DOCUMENT ATTESTANT DE LA CONFORMITE DU PROJET
D'INSTALLATION D'ANC AU REGARD DES PRESCRIPTIONS
REGLEMENTAIRES.

Référence dossier SPANC : 17-225-002

ASSAINISSEMENT NON COLLECTIF

Dossier n° : 17-225-002
Nom, Prénom : TERRENA POITOU
Adresse chantier : 11 ROUTE DE MAZEUIL
86330 SAINT JEAN DE SAUVES

Plan du dispositif d'assainissement

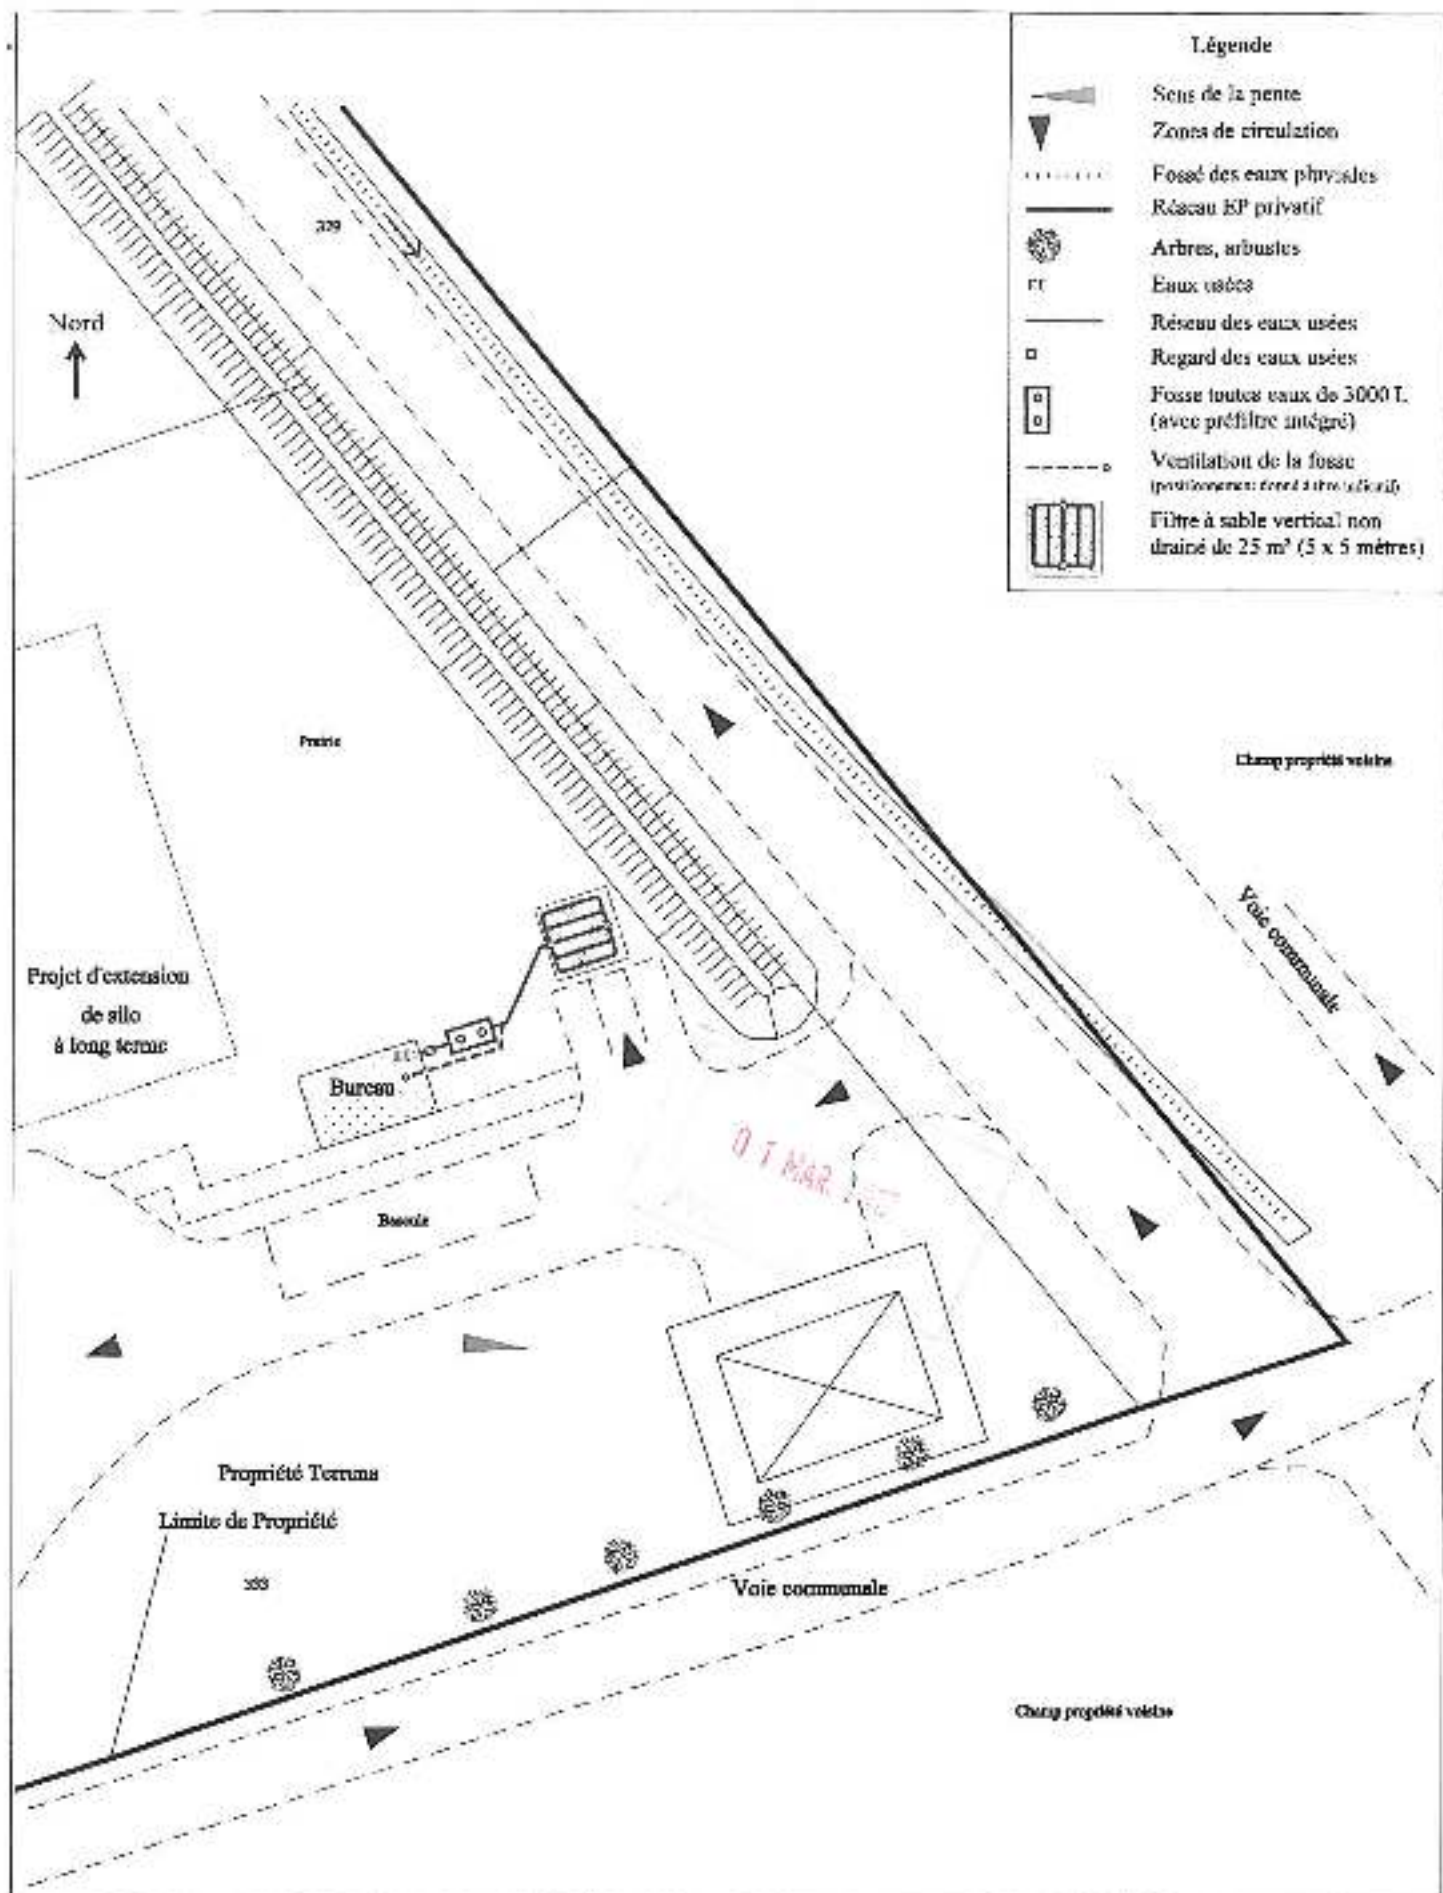
Projet CONFORME sur la filière proposée par le pétitionnaire à l'appui de l'étude à la parcelle réalisée par le BE CADEGEAU suivant sa visite sur le terrain.

Dispositif dimensionné pour un bâtiment professionnel et une capacité de traitement = 2 EH.

Condition suspensive : Suivre les recommandations du bureau d'études pour la mise en place des ouvrages.
